Република Србија  
**МИНИСТАРСТВО ПРИВРЕДЕ**

Број: 404-02-192/5/2014-11

**Одговор на питање – појашњење 3 Конкурсне документације за јавну набавку број 30/2014 - Реконструкција дела Улице Вука Караџића, општина Уб**

## DETALJ BEHATONA R=1:25

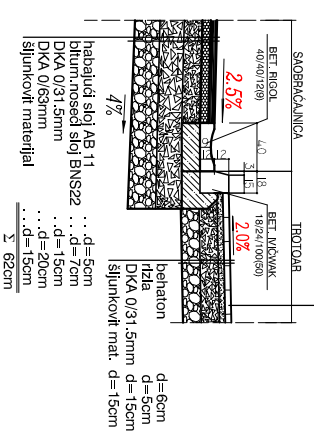
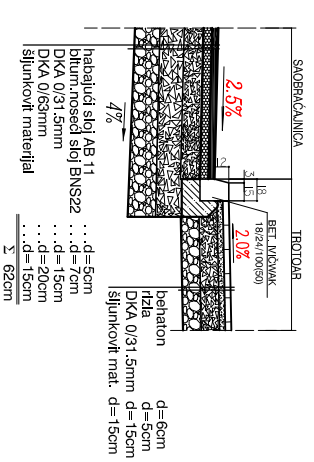
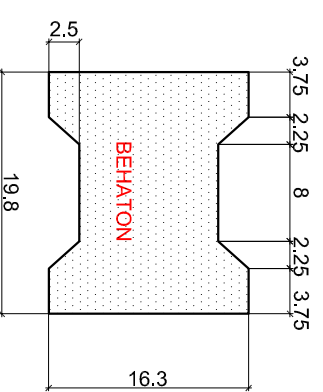
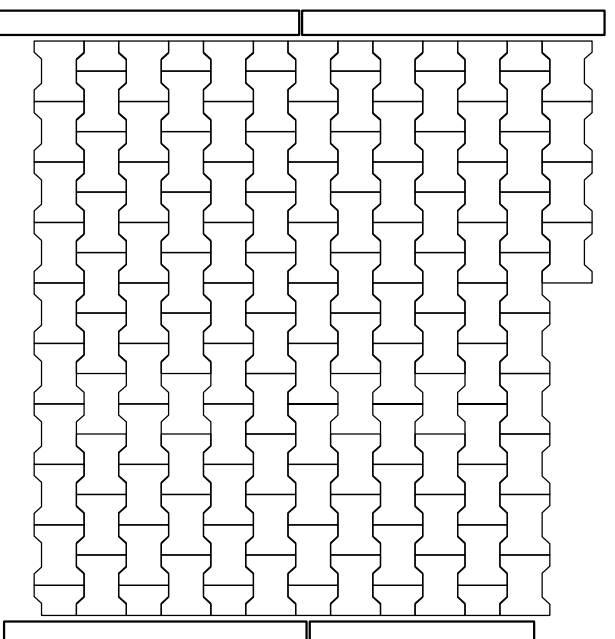
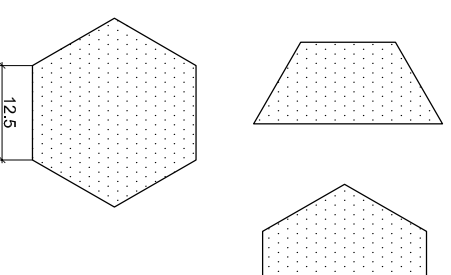
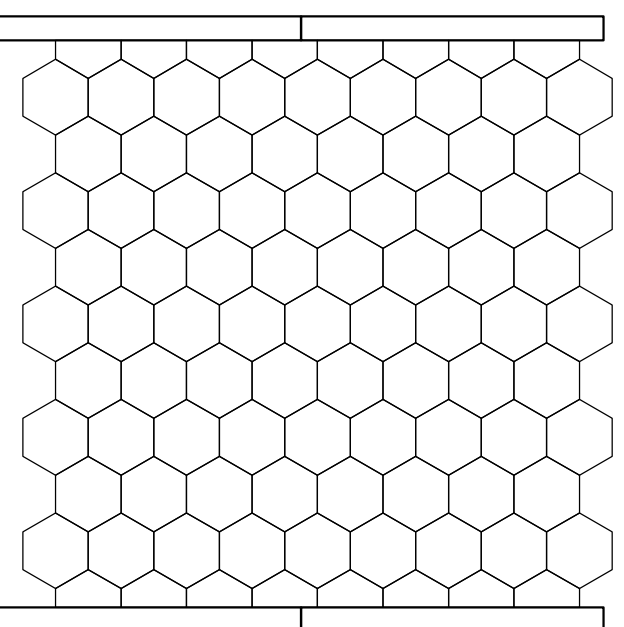
2. Позицијом III.7 на страни 63/97 је предвиђена набавка, транспорт и уградња бехатон плоча типа „јот“ на слоју ризле  $d=5\text{cm}$ . Да ли понуђачима можете доставити детаљ тражене бехатон плоче (облик, димензије, дебљина плоче)?

1. Ради се о обичном уличном дрвореду (липа, багрем). Да би прецизирали понуђачу - максимално Ø стабла је 25цм.
2. Предвиђене бехатон плоче типа „јот“ као завршни слој коловозне конструкције на тротоарима су класичне, стандардизоване, које су у употреби дуги низ година. У прилогу овог појашњења налази се детаљан опис траженог.
3. Један инжењер не мора имати обе лиценце, 412 и 414 односно 415 и 414, односно овај услов се може испунити са 2 инжењера од којих један поседује лиценцу 412, а други инжењер поседује лиценцу 414, односно у другој варијанти један инжењер поседује лиценцу 415, а други инжењер поседује лиценцу 414.
4. Понуђач може да достави уговоре и окончане ситуације за изградњу путева, водовода, кишне и фекалне канализације посебно.
5. Изменом конкурсне документације биће измењен предмер радова.
